Determinazione dirigenziale	n. DET-AMB-2024-3478 del 20/06/2024
Oggetto	D.Lgs. n. 152/2006 e s.m.i. art. 29-nonies - Soc. Agr. Guidi di Roncofreddo s.s., macello avicolo ubicato in Via Provinciale Musano n. 2755 in Comune di Roncofreddo, modifica non sostanziale di AIA con aggiornamento dell'Allegato 1 REV. 2.
Proposta	n. PDET-AMB-2024-3612 del 20/06/2024
Struttura adottante	Servizio Autorizzazioni e Concessioni di Forlì-Cesena
Dirigente adottante	Michele Maltoni

OGGETTO: D.Lgs. n. 152/2006 e s.m.i. art. 29-nonies - Soc. Agr. Guidi di Roncofreddo s.s., macello avicolo ubicato in Via Provinciale Musano n. 2755 in Comune di Roncofreddo, modifica non sostanziale di AIA con aggiornamento dell'Allegato 1 REV. 2.

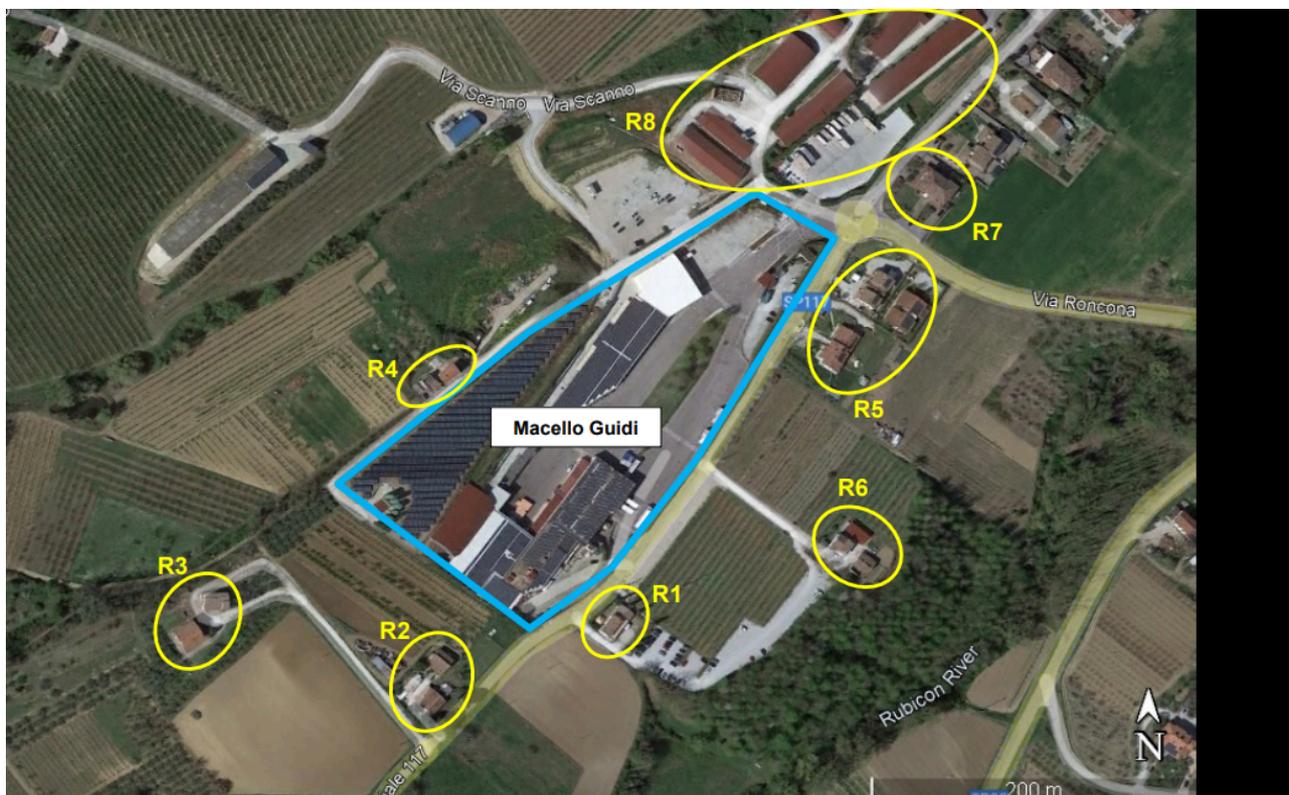
Il macello della Soc. Agr. Guidi di Roncofreddo si trova in area di tipo misto agricola/residenziale con presenza di gruppi di abitazioni al confine; i ricettori abitativi più esposti alle attività sono evidenziati nella seguente planimetria.

(modifica giugno 2024)

Secondo quanto previsto dalla classificazione acustica del territorio comunale, l'impianto e i ricettori n. 2 e n. 3 rientrano in classe V, i ricettori n. 1 e n. 4 in classe III e i ricettori n. 5 e n. 6 in classe II.

Il complesso delle sorgenti sonore determina le maggiori emissioni sonore in corrispondenza dei ricettori n. 3 e n. 4: in particolare gli ultimi rilievi eseguiti in data 20/04/2023 in seguito all'installazione del generatore di emergenza che, da luogo al punto di emissione E9, hanno evidenziato i livelli sonori riportati nella seguente tabella:

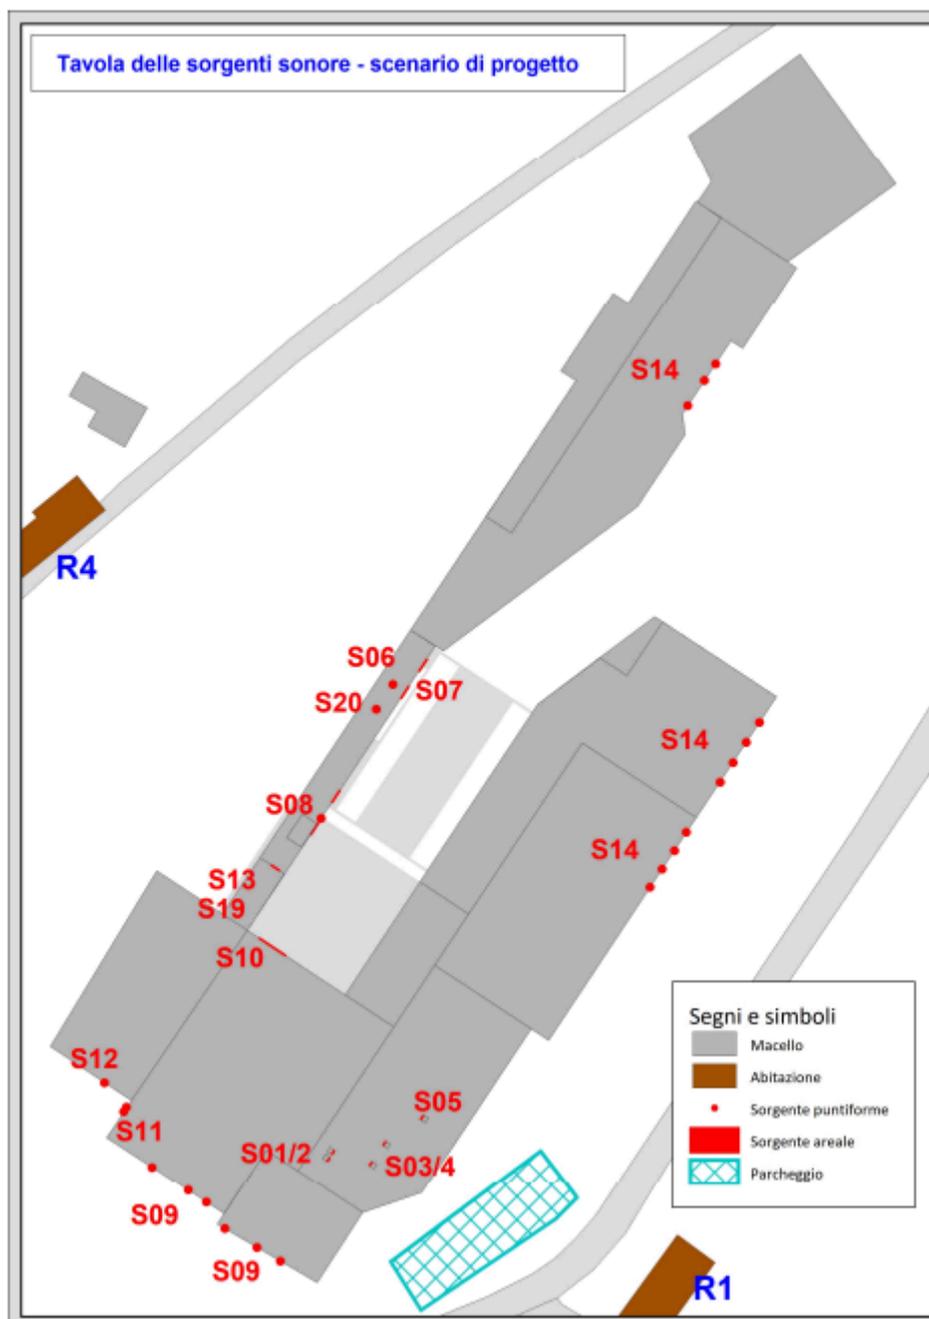
Nella tabella sottostante viene riportata la tavola contenente la schematizzazione dell'attività in esame con l'individuazione delle sorgenti sonore fisse considerate nello scenario.

Scenario	Codice sorgente	Sorgente sonora	Ubicazione	Periodo funzionamento
PO	S07	Portoni locale compressori centrale frigorifera (installazione di nuovi compressori)	Corpo tecnico - piano terra all'interno del locale esistente	24 h
PO	S14	Baie di carico (aggiunta di n. 2 baie in stab. 1)	Stabilimento 1	7.00 - 14.00
PO	S19	Sala compressori aria e pompe vuoto	Corpo tecnico interrato (contributo trascurabile)	4.00 - 12.00
PO	S20	Nuovo evaporatore	Corpo tecnico - piano primo	24 h
